Rapport de contrôle d'installations électriques à basse et à très basse tension

RÉF. 29/2025/114643/D01:1

DATE DU CONTRÔLE 22/08/2025 (14:15 - 15:05) AGENT VISITEUR François Colson
ADRESSE DU CONTRÔLE Rue de la Résistance 4 - 6850 Carlsbourg TYPE DE CONTRÔLE Visite de contrôle vente ancienne installation (8.4.2)

Croquis de position élémentaire et descriptif sommaire des tableaux

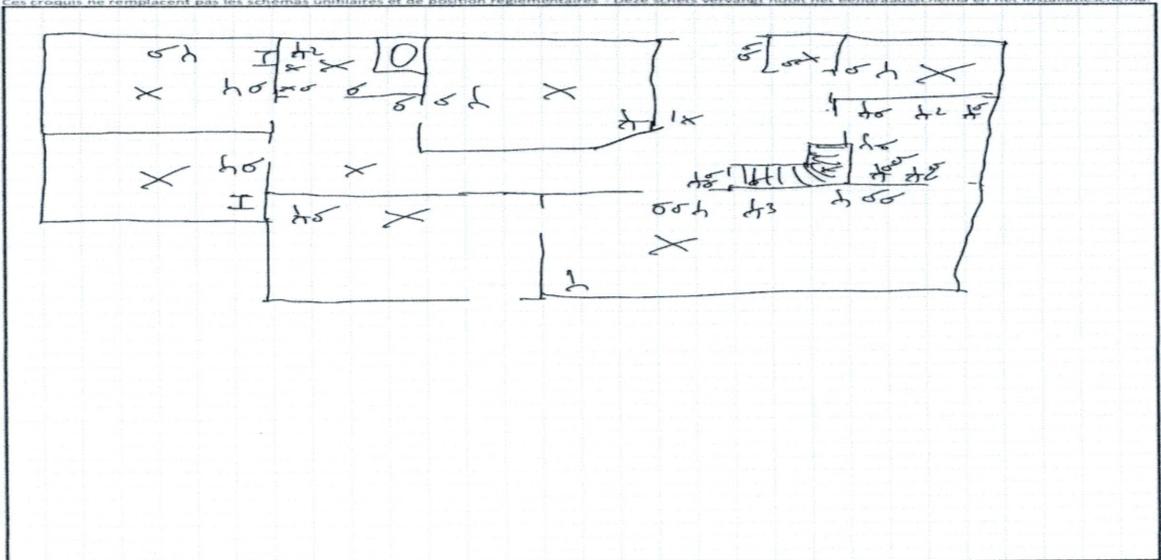
Le ou les socles de prise en défaut sont localisés dans toutes les pièces
